卧室侧窗、走廊端窗与门位协调

二层8间卧室侧窗补齐；增4处走廊端窗、4处私用卫浴门，另调整3处卧室入口。

全屋窗与新门洞

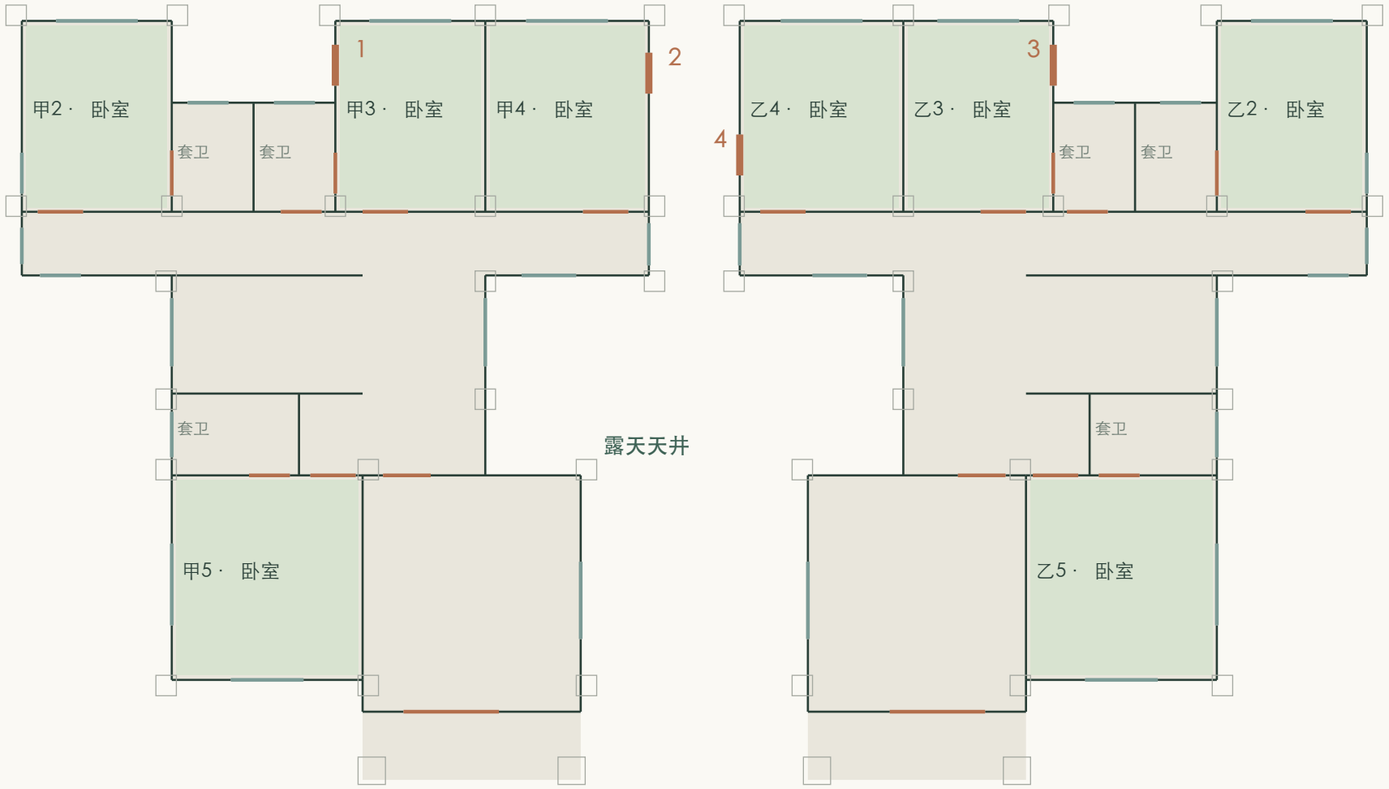
主窗采用大面固定玻璃加0.45米窄开启扇；窄辅助窗采用单扇开启，不再切成两片很小的玻璃。窗高、窗台及开启构造仍为方案值。

原有4处，本轮补4处。卧室数量、床位、14处卫浴与楼梯位置均保留。

朝后部采光凹口，改为0.90×1.60米窄高窗，与甲2、乙2同尺度；保留遮视玻璃。

朝天井，侧窗统一为0.90×1.60米，窗中心保留，两户错位并遮视。

前卧室保留南窗和1.80米侧窗；外角卧室保留0.90米宽、1.60米高窄侧窗。大窗统一固定加窄开启扇。

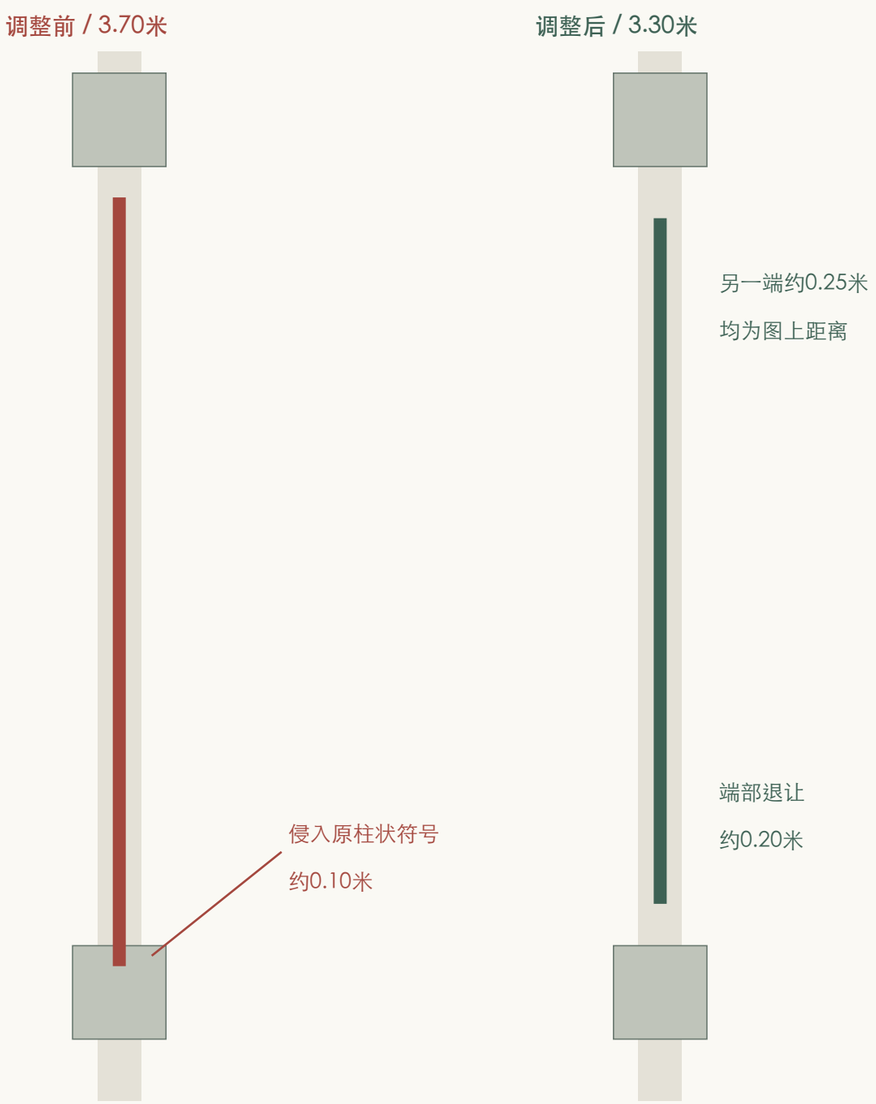
全屋40组组合窗、50处单扇开启窗（含4处走廊端窗）。新卫浴门与卧室入口已纳入洞口及柱位几何核对。

洞口避让：原24处投影重叠，调整后0处

重点例：一层联厅两侧大开口

图示只说明洞口与疑似柱位的关系；端部余量不是已验算支座，也不是可直接施工的柱、梁截面。

现有部分洞口紧邻柱状符号，需进一步核对窗框锚固、柱边填充与施工公差。0.15米仅为内部协调提醒，不是法定最小墙垛宽度。

“0处投影重叠”只代表当前几何筛查结果，不能证明梁、柱、墙、楼板或基础满足承载和抗震要求。

结构结论：具备深化路径，尚不能放行施工

结构体系未获确认；没有梁柱配筋、楼板与基础图，也未获得地勘和设防参数，因此不出承载力合格结论。

玄关朝天井改2组2.10米宽窗，不设侧门；已复核与柱状符号无投影重叠，仍须正式结构设计确认。

两侧开口上方仍有二、三层房间和屋面，必须明确上部荷载经梁、柱传至基础的路径。模型门头墙带不代表已定梁高或配筋。

核定框架柱、填充墙面外稳定、拉结与短柱影响。窄开启扇的分格不改变整体结构洞口宽度。

宽3.70改3.30米，避开端部柱状符号

宽0.70改0.45米，保留中部隔断落点

仍宽1.00米，沿墙平移0.10米

仍宽0.90米，平移0.18米；洁具随之转位

前口平移，后口收至1.45米；电视靠1.70米实墙

宽1.40改1.20米，主通行带保留

保持宽1.00米，沿墙平移0.25米

保持宽1.05米，沿墙平移0.15米
